桜島火山災害対策避難計画の修正

鹿児島市防災会議

令和6年3月19日（火）

**令和5年度 桜島火山災害対策避難計画の修正項目
(島外避難計画関係)**

警戒範囲「全島」から「7km」への変更に伴う修正

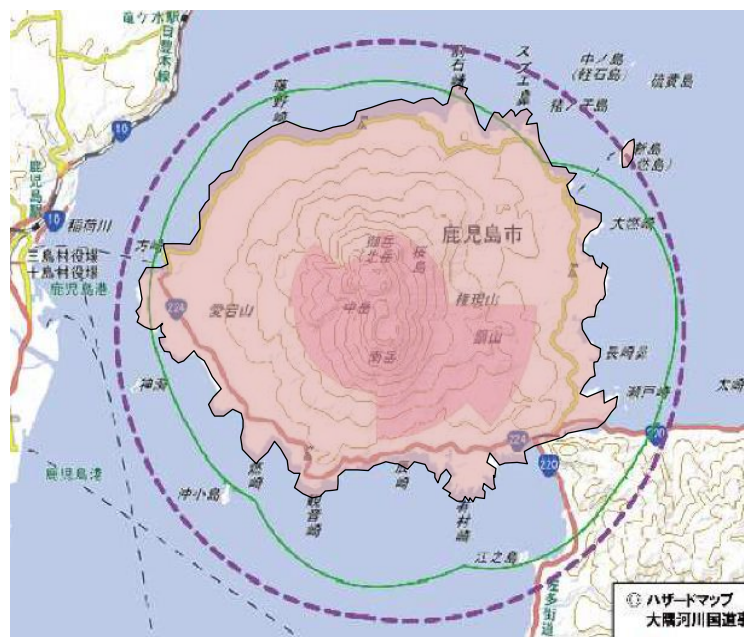
- ① 警戒範囲の変更**
- ② 通行規制箇所の変更**

① 大規模噴火時における警戒範囲の変更

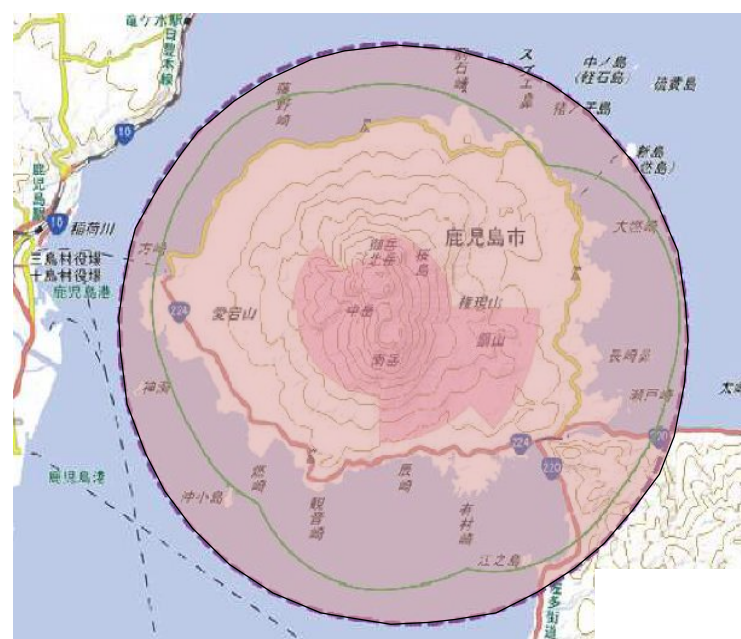
令和5年度末の桜島火山防災協議会において桜島の噴火警戒レベル判定基準の警戒範囲が「全島」から「7km」に拡大されることが見込まれていることに伴い、「警戒範囲全島」を「警戒範囲7km」に文言修正する。
